VARIANTE N. 1

AL PIANO DI CLASSIFICAZIONE ACUSTICA

COMUNE DI BEINETTE

Osservazioni e Controdeduzioni

Modifica n. 1 – Regione Colombero

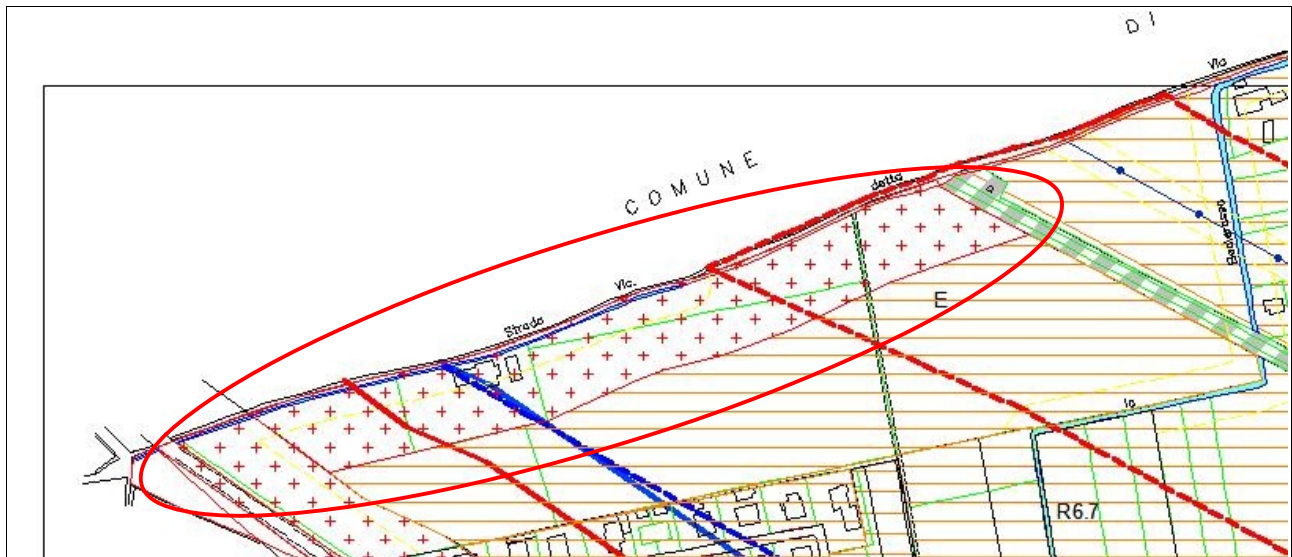
“...la modifica n.1, con riduzione dell'area produttiva in corrispondenza della Regione Colombero, crei un accostamento critico III-V con il Comune di Peveragno...”.

Per risolvere l'accostamento critico è stata inserita una fascia cuscinetto di classe IV larga 50 m sul confine comunale in adiacenza alla classe V del Comune di Peveragno.

Modifica n. 14 – Cappella San Bernardo

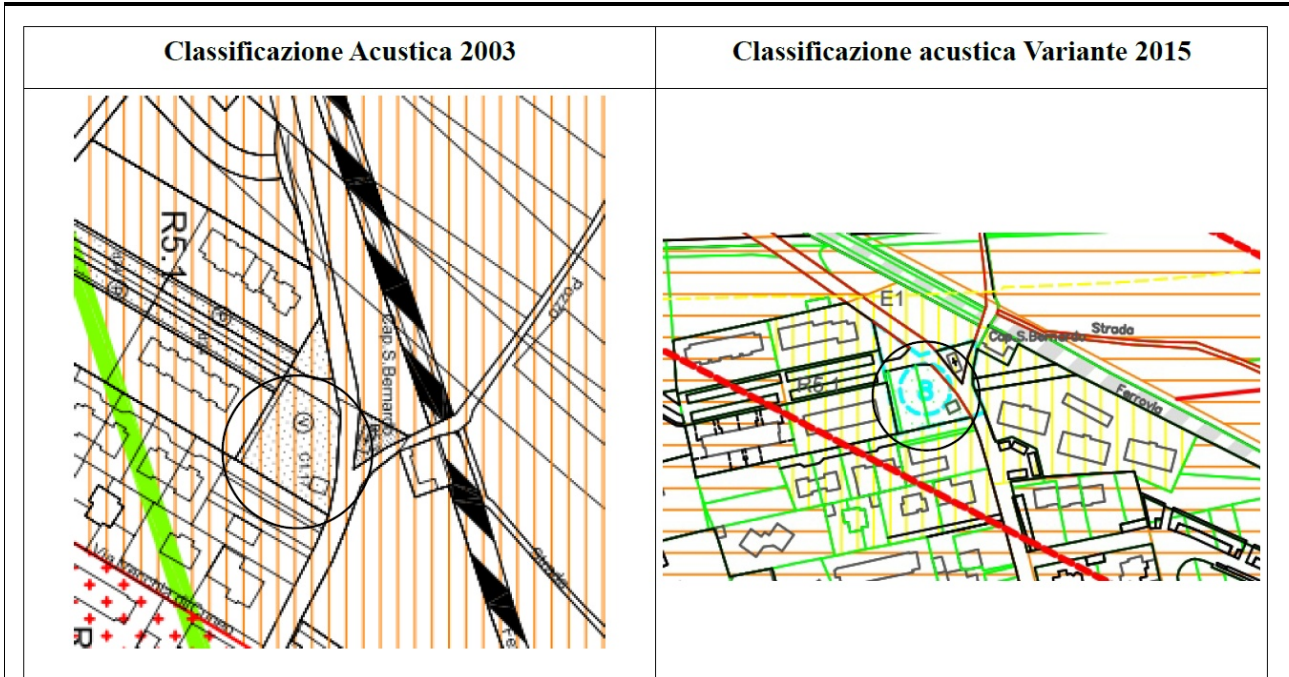
“...si chiede perchè sia stata attribuita classe I ad un'area giochi posta a servizio dell'area residenziale adiacente...”.

L'area riservata a parco giochi per l'infanzia è stata inserita in classe I, per tutelare l'ambiente di riposo e svago dedicato ai bambini. La fascia di larghezza pari a 50 m, di classe II, che ingloba parte dell'area residenziale adiacente R5.1 e R6.2 include zone abitate con bassa densità di popolazione, caratterizzate solo da traffico veicolare locale e limitata presenza di attività commerciali.

Modifica n. 11 – Area produttiva P1.3

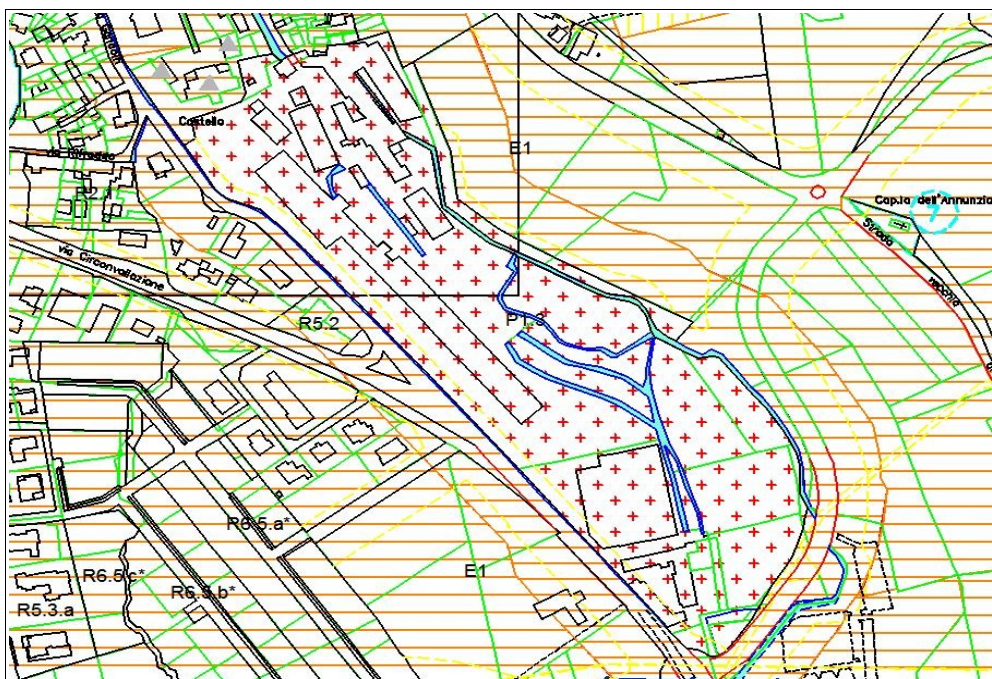
“...la zona urbanistica P1.3 in centro abitato...ritenendo non avere caratteristiche tali da richiedere un azionamento differente alle altre aree produttive P1.1 e P1.2... si osserva l'opportunità di inserimento di tale zona in classe IV...”.

L'intera area è stata dunque inserita in classe IV ed è stata eliminata la fascia cuscinetto con l'adiacente classe III.

Modifica n. 7 – via Vecchia di Cuneo

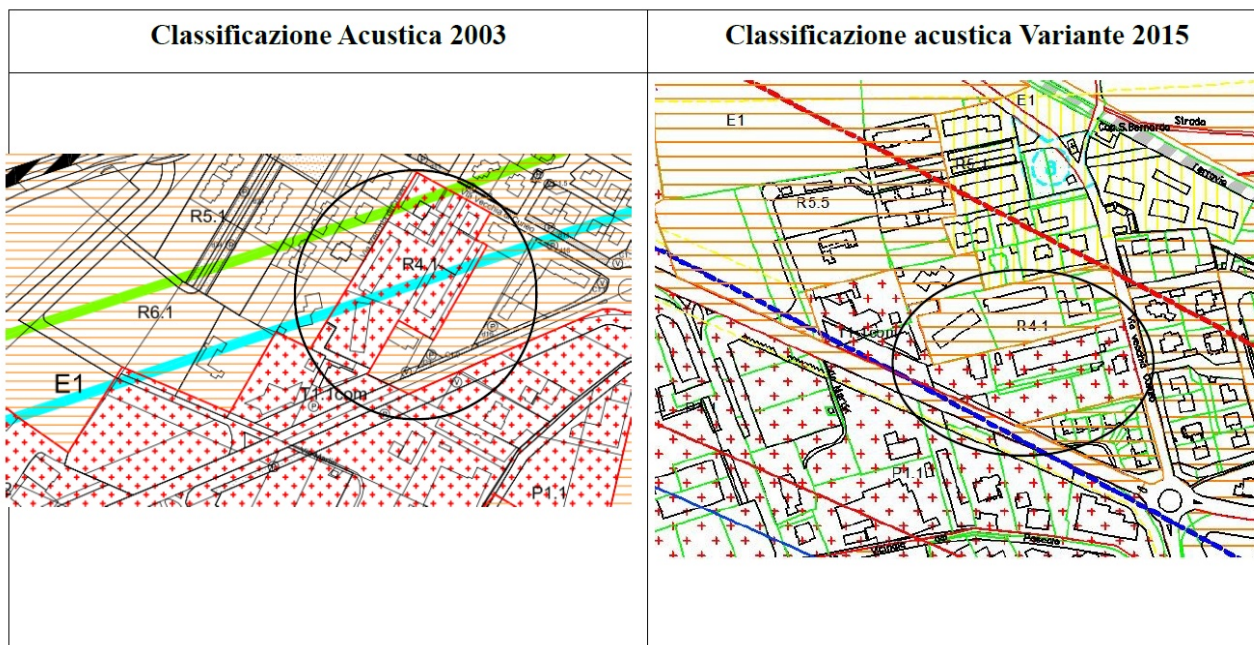
“...propone di mantenere l'attuale classe acustica IV... e non la proposta in variante classe III...”.

L'area T1.1com e l'area compresa in R4.1 occupata da attività produttiva e dalla ditta F.Ili Bertone viene inserita in classe IV e considerata di completamento alla adiacente area P1.1 posta a sud. Viene comunque ridefinito rispetto alla zonizzazione vigente il perimetro di tale area secondo l'effettiva presenza di attività commerciali e produttive.

ESTRATTO DI MAPPA CON EVIDENZIATA LA T.1.1 COM E PARTE DELLA R.4.1

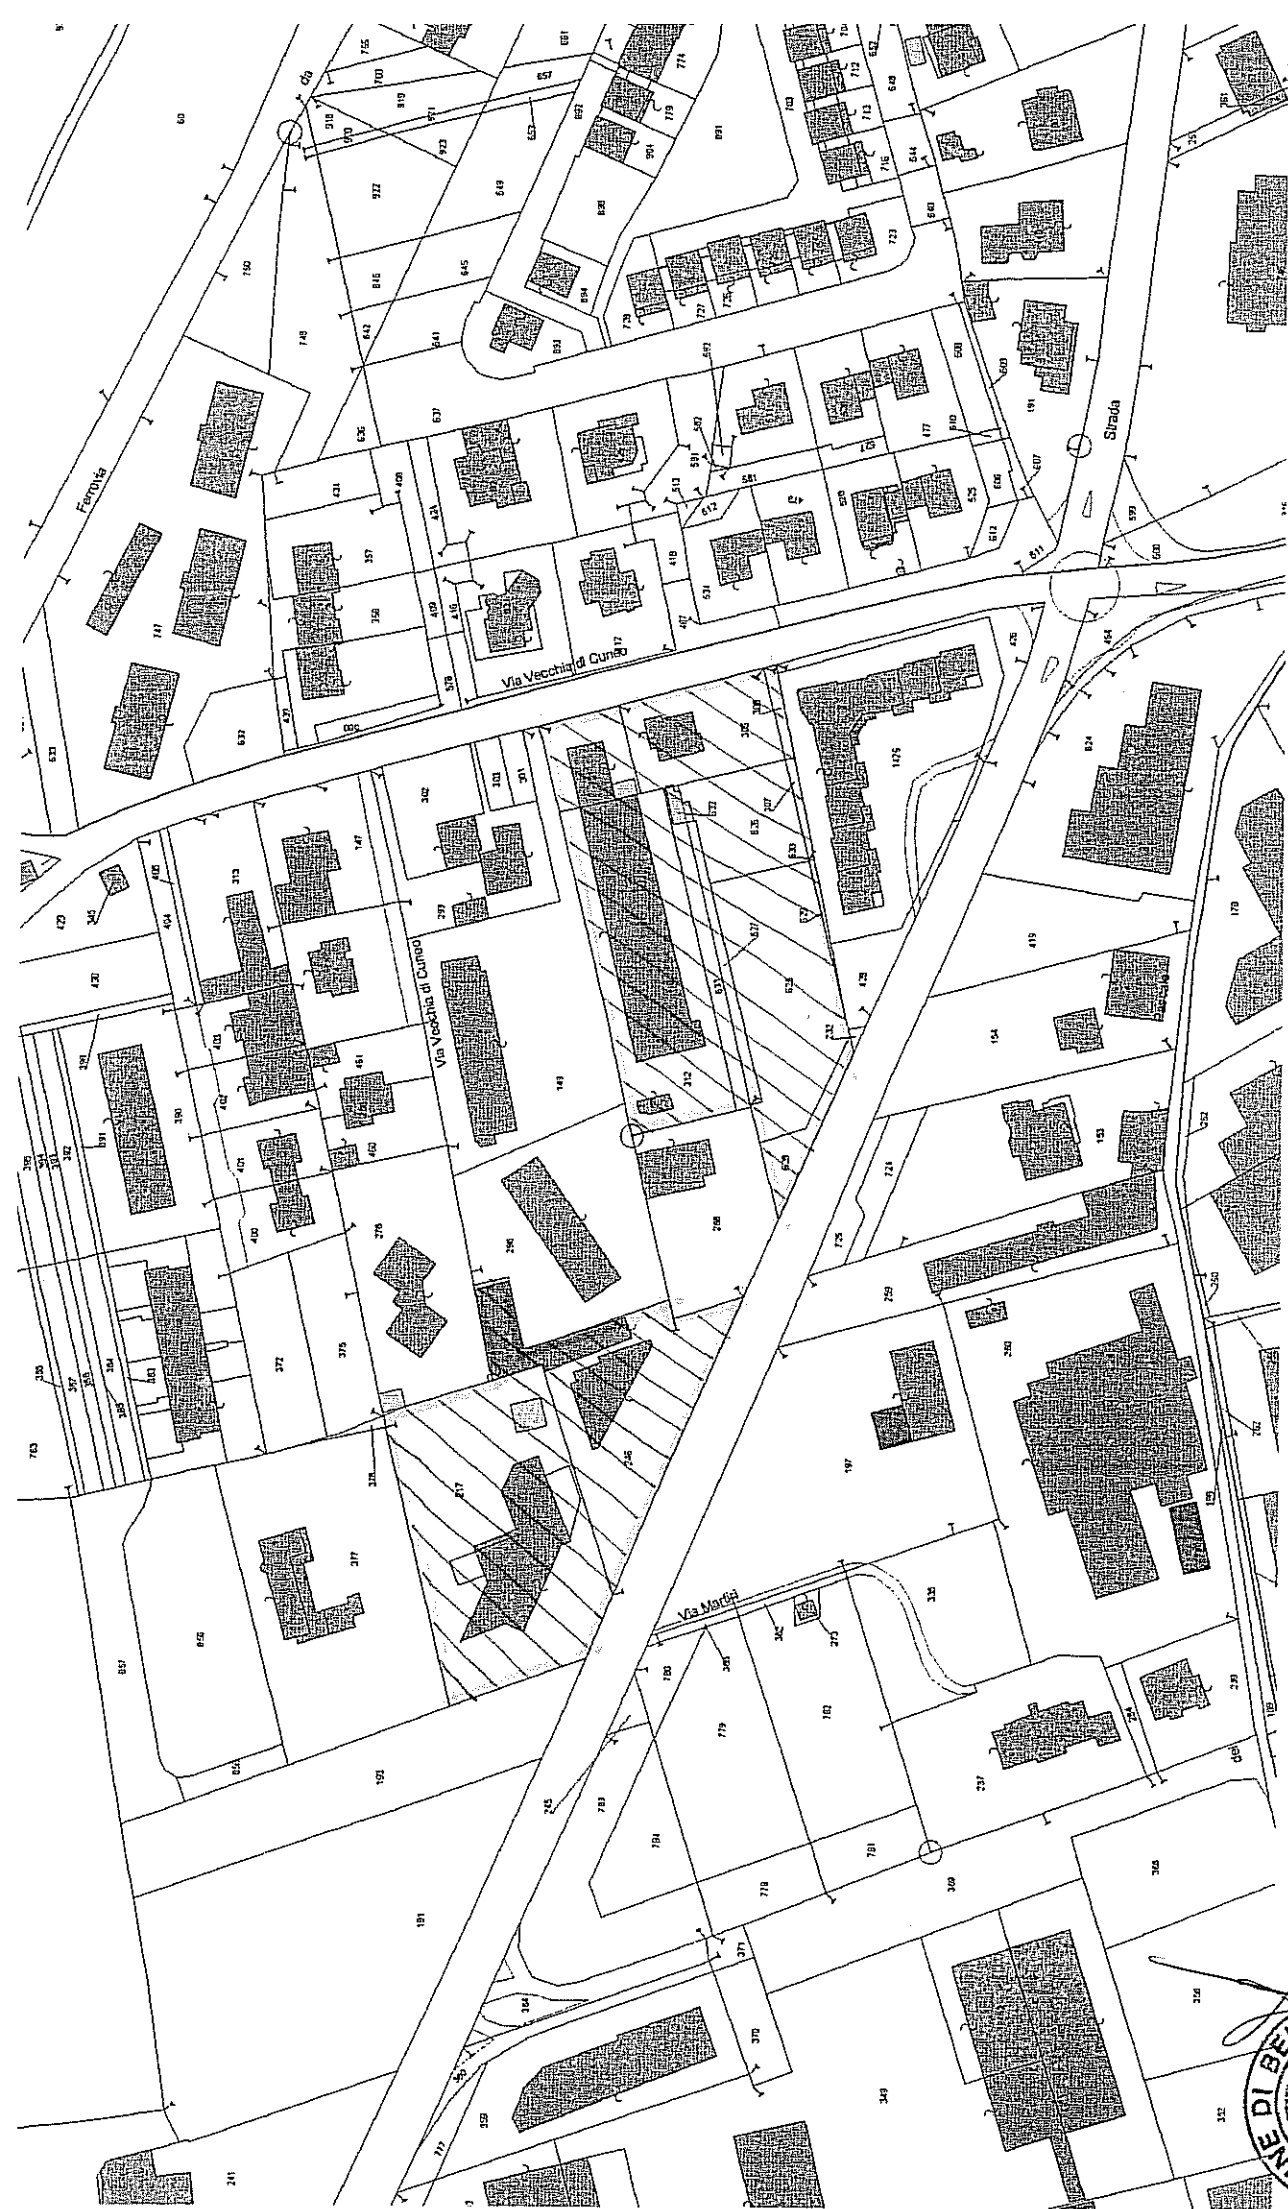
- la zona urbanistica T1.1 com (attività commerciale) così come la porzione di area compresa in R4.1 occupata da attività produttiva – evidenziata nelle due planimetrie allegate – considerato oltre le attività in essere – anche la superficie complessiva che misura più di 12.000 mq, si osserva l'opportunità di inserirle in classe IV anziché III così come riconosciuto per le vicine zone urbanistiche IDC e P1.2
